PROJEKT BUDOWLANY

**PRZEBUDOWA UL. DĄBROWSKIEGO W POZNANIU NA ODCINKU OD SKRZYŻOWANIA Z
UL. KOCHANOWSKIEGO DO SKRZYŻOWANIA Z UL. STRZAŁKOWSKIEGO**

ZAWARTOŚĆ OPRACOWANIA

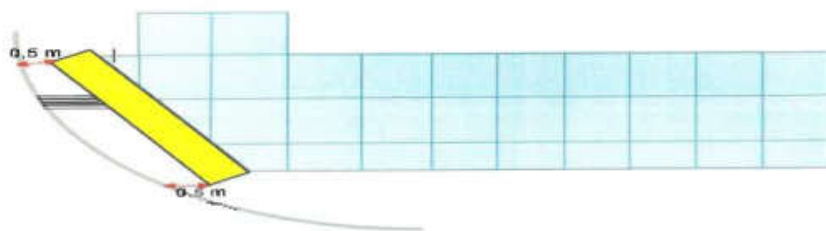
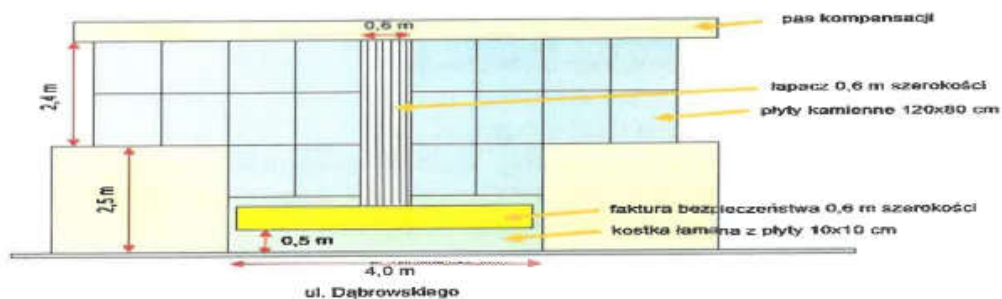
- korekta fakturowych oznaczeń nawierzchni (skrót FON), tj.:
 - rezygnacja z faktur bezpieczeństwa w rejonie zjazdów,
 - rezygnacja z faktur kierunkowych oraz pól uwagi, w zamian realizacja łapaczy 0,6 m szerokości przy dwóch przejściach dla pieszych przez ul. Dąbrowskiego (łapacze należy realizować jedynie w obrębie płyt kamiennych, bez wchodzenia na pas kompensacji);

- na skrzyżowaniach z ul. Strzałkowskiego i Kochanowskiego realizacja jedynie faktur bezpieczeństwa (po skosie) oraz faktur kierunkowych pomiędzy krawędzią jezdni a fakturą bezpieczeństwa; poniżej poglądowy schemat:

Ryc.1

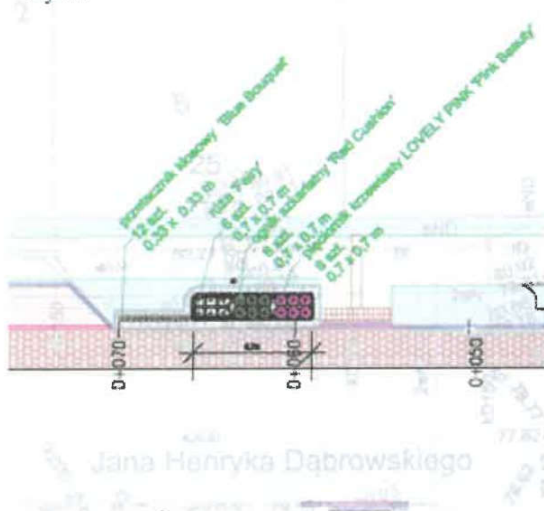
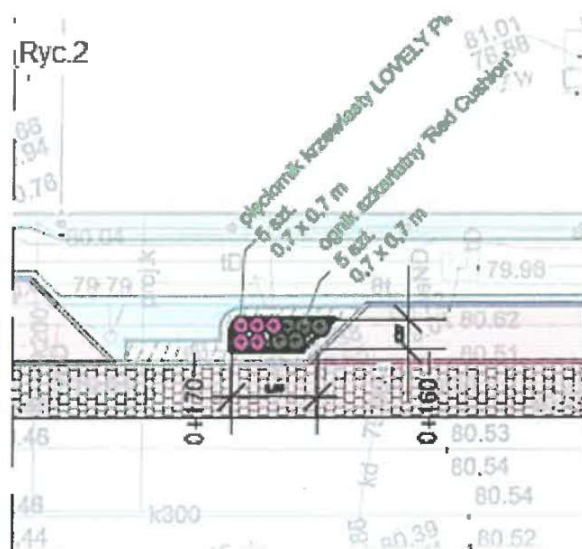
17. należy zmniejszyć liczbę miejsc odpoczynku do 1 ławki projektowanej i 1 przestawianej, rezygnując z miejsc odpoczynku bezpośrednio przy słupach oświetleniowych - dotyczy miejsca na wys. nr 25 (Rys.1) oraz dz. nr 70/1 (Ryc.2). Ponadto niedopuszczalna jest pozostawienie wąskiego pasa mulczowanego za ławką na wys. dz. nr 70/1 (Ryc.2). Wszystkie powierzchnie mulczowane należy pokryć roślinami. W miejscach odpoczynku należy zamontować ławki zgodnie z Katalogiem Mebli miejskich,

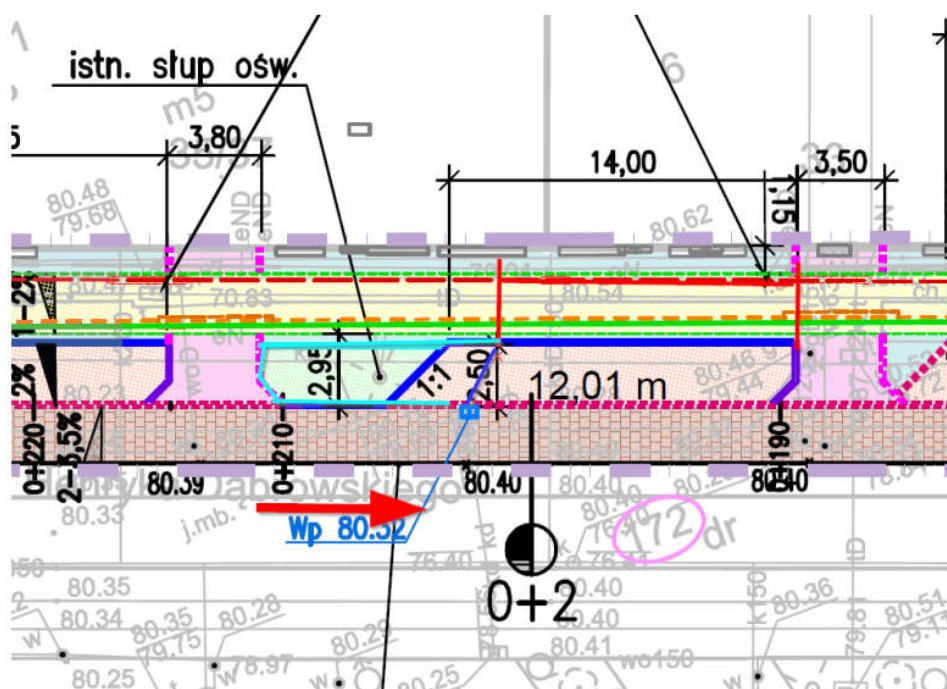
12. należy odstąpić od lokalizacji ławki w miejscu likwidowanego przejścia przy ul. Kochanowskiego. W tym miejscu należy odbrukować teren celem poprawy warunków siedliskowych istniejącego drzewa.
13. celem zwiększenia powierzchni biologicznie czynnej miejsca postojowe należy zaprojektować jako wielokrotność normatywu miejsc parkingowych usytuowanych wzdłuż jezdni.
Czyli np. na wys. nr 25a należy skrócić miejsce postojowe, przesunąć miejsce pod ławkę i powiększyć teren zieleni na wys nr 27.

Czyli naprzeciwko nr 36 należy skrócić miejsce postojowe, przestawić słup oświetleniowy i powiększyć teren zieleni.

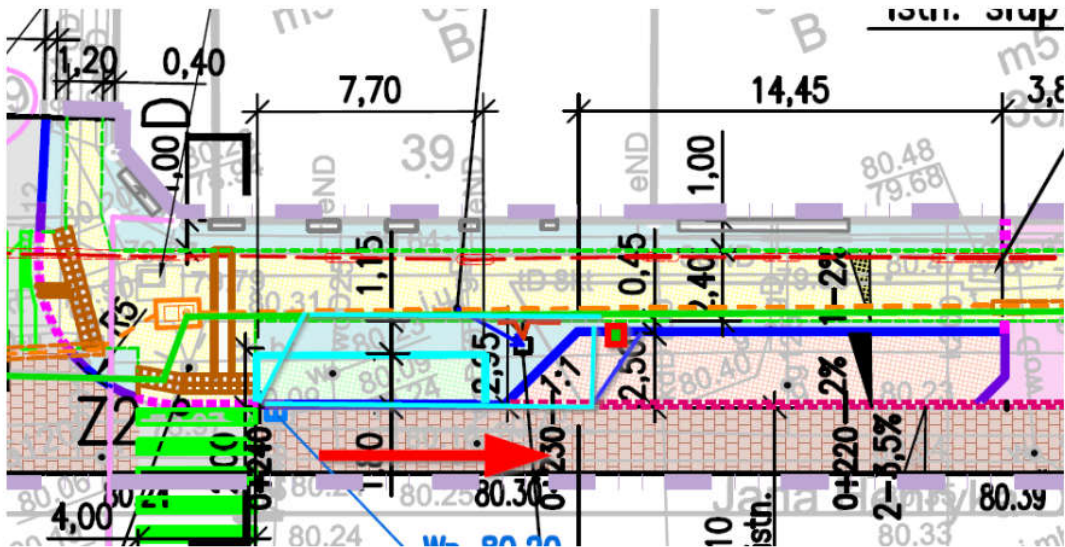
Czyli na wys. nr 39 należy skrócić miejsca postojowe, przesunąć parkomat i powiększyć teren zieleni na długości szerokości, wraz z zaprojektowaniem skosu naprowadzającego na przejście.

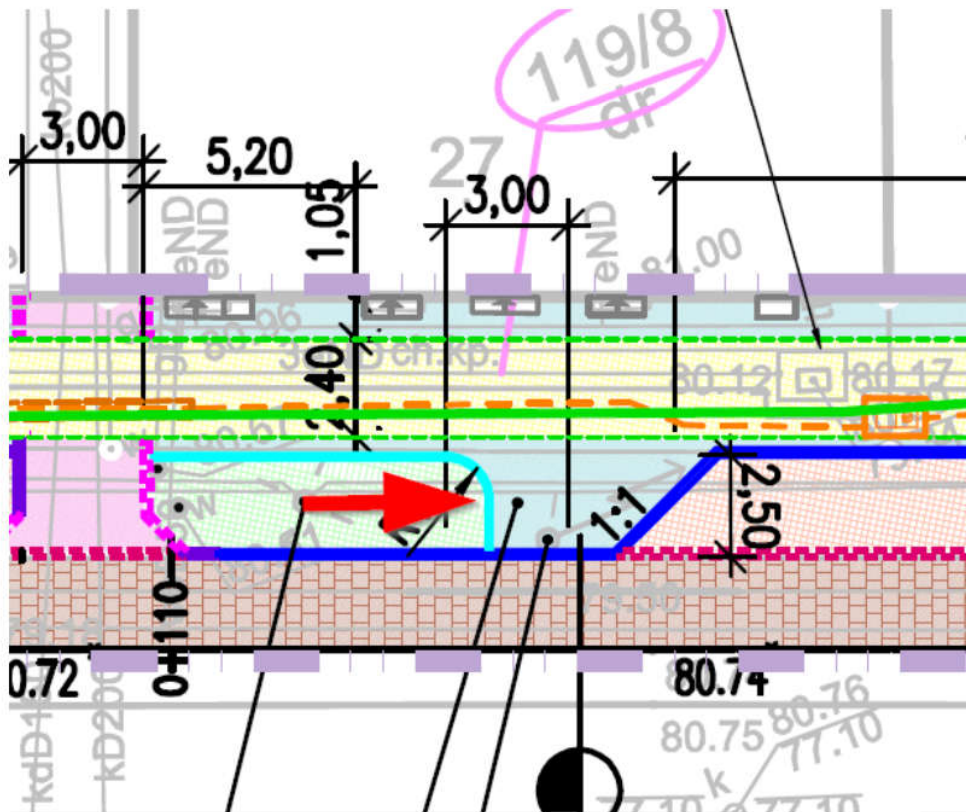
14. istniejący słup oświetleniowy na wys. nr 27 należy przesunąć maksymalnie w stronę projektowanej ławki. Nie należy lokalizować słupa centralnie w projektowanych terenach zieleni.

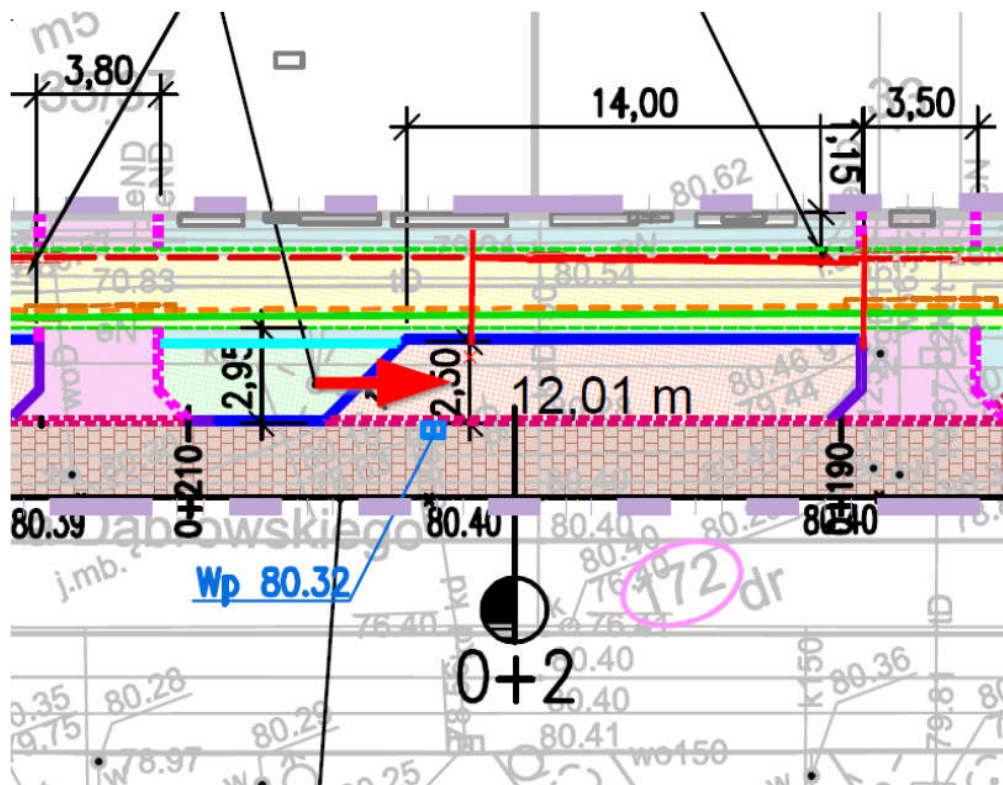
15. istniejący słup oświetleniowy naprzeciwko nr 36 należy przesunąć maksymalnie w przesuwanych miejsc postojowych. Nie należy lokalizować słupa centralnie w projektowanych terenach zieleni.
